## **Autorité environnementale**

**Avis délibéré de l’Autorité environnementale sur  
l’extension du quai 12 et le confortement des quais 7 et  
8 du Grand port maritime de la Guadeloupe (971) –  
2<sup>e</sup> avis sur le Grand projet de port (GPP)**

**n°Ae : 2022-91**

Figure 3 : Zones à risque de dommages permanents (en rouge) et temporaires (en jaune) pour la Baleine à bosse et les tortues marines, représentées pour la fréquence de 200 Hz lors du battage de pieux quai 12 (source : dossier).

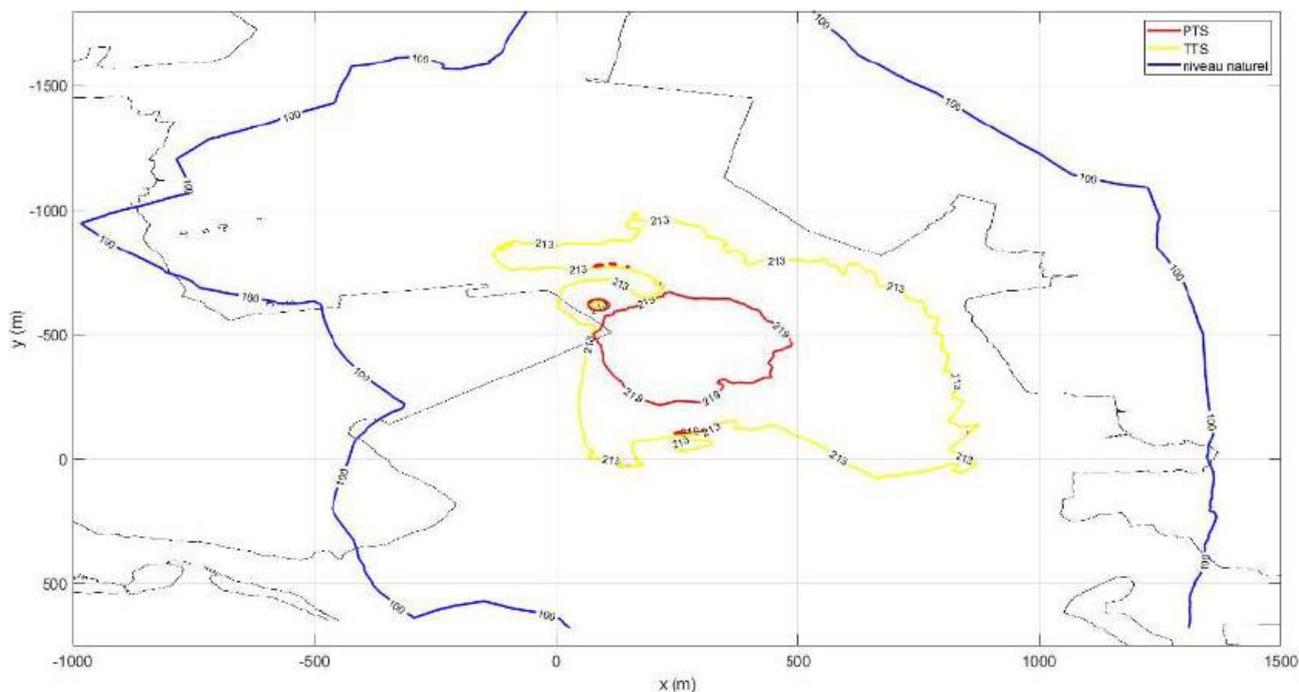
Les bruits les plus violents, susceptibles de causer des dommages temporaires ou permanents à des espèces dont la sensibilité au bruit est connue (en particulier les mammifères marins) sont prévus pendant les travaux, lors des phases de battage et vibrofonçage. Des modélisations sont présentées pour représenter les limites des zones où des dommages risquent de survenir. Sans mesure ERC, des zones d'exclusion relativement importantes devraient être mises en place pour éviter des dommages sur les baleines à bosse, sur les grands dauphins et sur les tortues marines. Bénéficiant du retour d'expérience des travaux déjà réalisés pour l'approfondissement du cercle d'évitage et le dragage du chenal d'entrée au port, les mesures ERC<sup>14</sup> relatives au bruit sous-marin semblent appropriées :

- la mesure « MR6 », qui prévoit une limitation des travaux aux périodes de jour (7h-18h), ce qui permet de mettre en place une surveillance visuelle et acoustique pour détecter la présence à proximité d'un animal dans la « zone d'exclusion », qui dépend de la technique utilisée mais correspond au secteur dans lequel les animaux peuvent subir un dommage permanent ou temporaire. Cette zone d'exclusion a été définie en majorant celles qui sont calculées par les modèles acoustiques (voir figure suivante), par un cercle de 1,2 km autour des zones de travaux.

En phase d'exploitation, le bruit des porte-conteneurs est estimé par le dossier à 190 dB re 1  $\mu$ Pa, qui est un niveau très nettement inférieur à celui des travaux. Il s'agit toutefois de bruits continus (non impulsifs) et susceptibles de survenir à tout moment, sans limitation dans le temps. Les effets sur la faune marine sont estimés à « moyens », mais l'étude indique que le projet n'induirait pas de hausse de trafic, car si les volumes augmentent, la taille des navires aussi. Cet argument omet d'indiquer qu'en conséquence, le nombre de feeder augmentera aussi. Dès lors, des mesures devraient être prises pour ramener à un niveau acceptable le bruit sous-marin. La réduction de la vitesse des navires pourrait être une mesure, qui présenterait aussi l'avantage de réduire le risque de collisions avec des animaux.

***L'Ae recommande de prendre des mesures de réduction du bruit sous-marin et du risque de collision en phase d'exploitation.***
